Resolución N° 80845

Ref. Expediente N° NC2020/0015867

Por la cual se resuelve un recurso de reposición

Que mediante Resolución N° 43805 de 31 de julio de 2023, la Superintendencia de Industria y Comercio denegó patente de invención a la creación denominada: “SISTEMA DE BALDOSAS MULTIUSOS, REVESTIMIENTO DE BALDOSAS Y BALDOSA”, con fundamento en el artículo 48 de la Decisión 486 de la Comisión de la Comunidad Andina, al considerar que el resultado del examen de patentabilidad fue desfavorable.

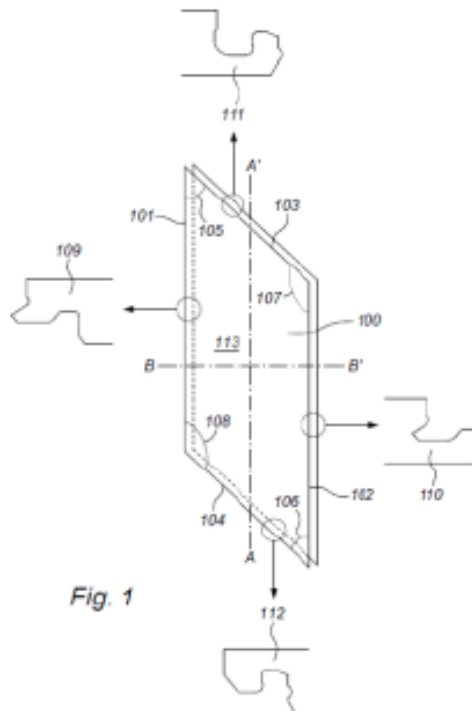
En particular, el examinador indica que las características referidas al final de la reivindicación 1, específicamente “en donde los bordes longitudinales enfrentados de al menos dos sustratos superiores en forma de tira (302a-e) están provistos, cerca del lado superior, de un bisel (1170), y en el que el sistema comprende dos tipos diferentes de baldosas (100,200, 300) (A y B respectivamente), y en donde los primeros medios mecánicos de acoplamiento de un tipo de baldosa a lo largo del primer par de bordes opuestos están dispuestos en forma de espejo invertido respecto a los primeros medios de acoplamiento mecánico correspondientes a lo largo del mismo primer par de porciones de borde opuestos del otro tipo de baldosa (100, 200, 300)”, no son tenidas en cuenta porque, en opinión del examinador, no están relacionadas con el problema técnico que busca resolver la invención y se refieren a diferentes formas de constituir un suelo en forma chevrón.

(...) Específicamente, estas características comprenden la presencia de un bisel en los bordes longitudinales enfrentados de al menos dos sustratos superiores en las tiras (302a-e), y la presencia de dos tipos de baldosa (A y B), cuya particularidad es que son imágenes especulares entre sí. Al realizar un estudio completo de la invención, salta a la vista la necesidad de producir dos tipos de baldosas con estas características, toda vez que las baldosas presentan cuatro medios de acoplamiento diferentes para cada uno de sus lados, por lo que no existe forma alguna en la que se obtenga un patrón de chevrón, como lo pretende el sistema de la invención, empleando un único tipo de baldosa.

Tabla 1

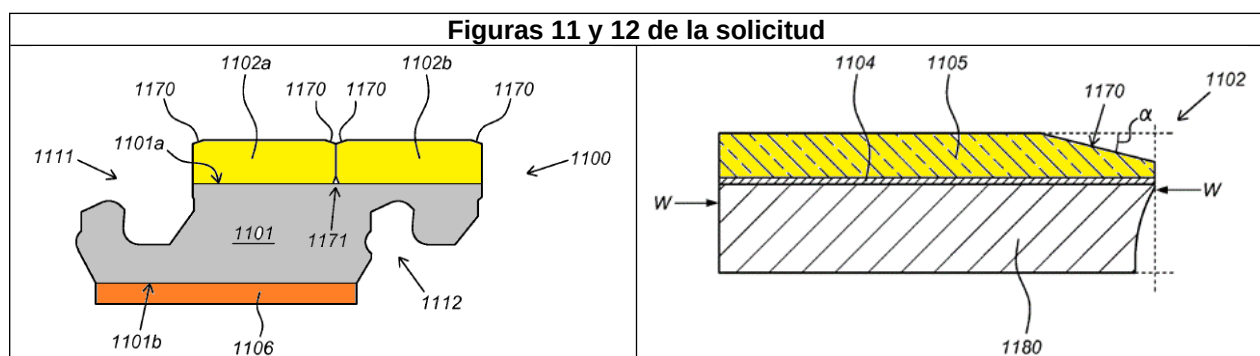
Sin embargo, una vez revisadas las enseñanzas del documento D1 esta Oficina encuentra que existen más diferencias con el estado de la técnica que no fueron contempladas en el examen de patentabilidad, sobre el particular esta Oficina pone de presente que la solicitud contempla un sistema de baldosas multiusos, en el que se distinguen al menos dos baldosas con medios mecánicos de acoplamiento que se complementan, en donde los primeros medios mecánicos de acoplamiento del primer tipo de baldosa a lo largo del primer par de bordes opuestos están dispuestos en forma de espejo invertido respecto a los primeros medios de acoplamiento mecánico correspondientes a lo largo del mismo primer par de porciones de borde opuestos del segundo tipo de baldosa, además, se reconoce en los bordes longitudinales enfrentados de al menos dos sustratos superiores en forma de tira un bisel que según la descripción inicialmente presentada se aplica para evitar la formación de costuras visibles y “(...) asegura una aplicación continua de los sustratos superiores adyacentes. Dicho bisel está formado preferiblemente por una parte cortada y/o una parte impresa y/o una parte achaflanada de una capa de desgaste que cubre la capa decorativa. Preferiblemente, el bisel está situado por encima de la capa decorativa. Preferiblemente, el bisel deja intacta la capa decorativa.” (Pág. 14, líneas 13 a 20).

De acuerdo con lo antes mencionado, esta Oficina advierte que las características del bisel dispuesto muy cerca a la parte superior de la baldosa hacen parte de las características estructurales de la baldosa que como ya se mencionó cuenta con una funcionalidad y un efecto técnico asociado, además, esta característica junto con la forma en paralelogramo hace parte de la configuración geométrica que estructuralmente permite que el sistema de baldosas reclamado pueda conformar el patrón de chevrón que reclama la recurrente en la solicitud. En consecuencia le asiste razón a la recurrente donde argumenta que en el estudio ratificado en la resolución impugnada no se le tuvieron en cuenta todas y cada una de las características técnicas estructurales del sistema que busca proteger.
